ODPOWIEDZI NA PYTANIA

Zamawiający – Gmina Łochów w związku z pytaniami do Specyfikacji Istotnych Warunków Zamówienia (SIWZ) postępowania o udzielenie zamówienia publicznego prowadzonego w trybie przetargu nieograniczonego pn. „**Budowa Otwartych Stref Aktywności w Gminie Łochów – 2 zadania**”, numer postępowania ZP.271.1.26.2018 na podstawie art. 38 ust. 2 ustawy z dnia 29 stycznia 2004 r. Prawo zamówień publicznych (tekst jedn.: Dz. U. z 2018 r. poz. 1986) przekazuje Wykonawcom treść otrzymanych pytań wraz z udzielonymi odpowiedziami.

Pytanie 1

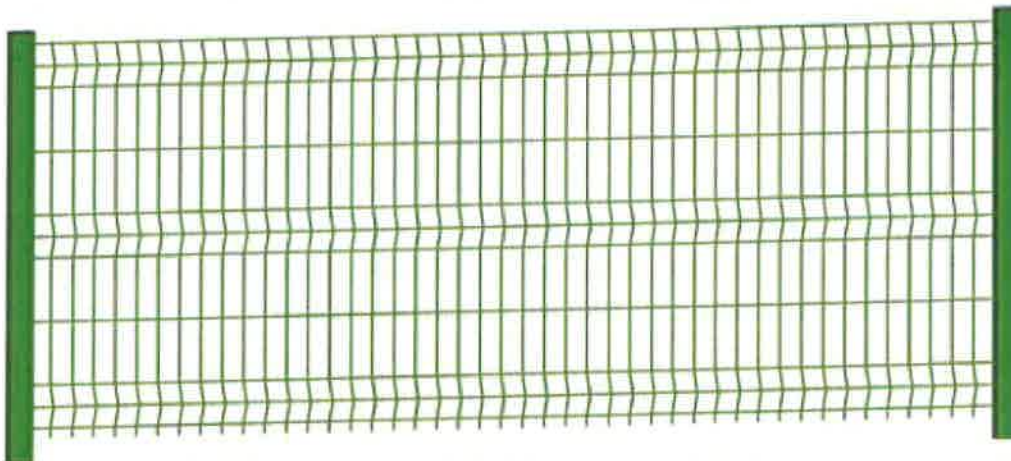
Czy Zamawiający zgodzi się na zastosowanie innej technologii wykonania ogrodzenia, która jest powszechnie stosowana na placach zabaw i dostępna dla wszystkich wykonawców. Opis poniżej:

Ogrodzenie panelowe, metalowe, cynkowane ogniowo i malowane proszkowo w kolorze, specjalnie dostosowane do ogradzania placów zabaw (bez wystających krawędzi). Parametry niniejszego ogrodzenia świadczą o jego wytrzymałości oraz trwałości na warunki atmosferyczne, jak również zarysowania. Wspomniane ogrodzenie mimo zmienionej technologii spełnia założone w projekcie funkcje i zastosowanie o czym świadczy jego częsty wybór przy projektach m.in. placów zabaw.

Zamawiający nie wyraża zgody na zastosowanie innej technologii niż przewidzianej w SIWZ, w tym w dokumentacji projektowej.

Pytanie 2

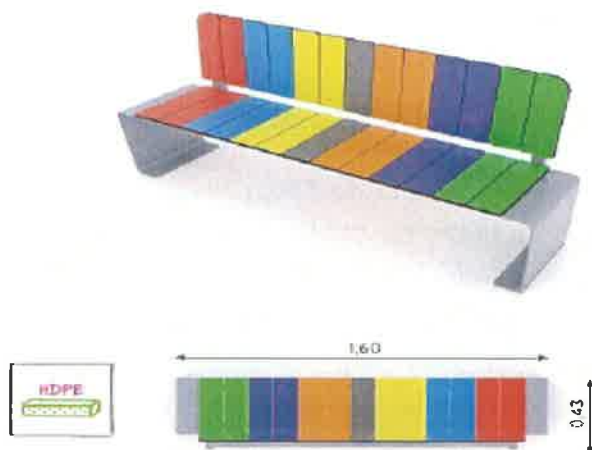
Czy Zamawiający zgodzi się na zastosowanie równoważnej małej architektury o wymiarach i wizualizacji poniżej?

Zamawiający nie wyraża zgody na zastosowanie elementu małej architektury zamieszczonej w przedmiotowym pytaniu.
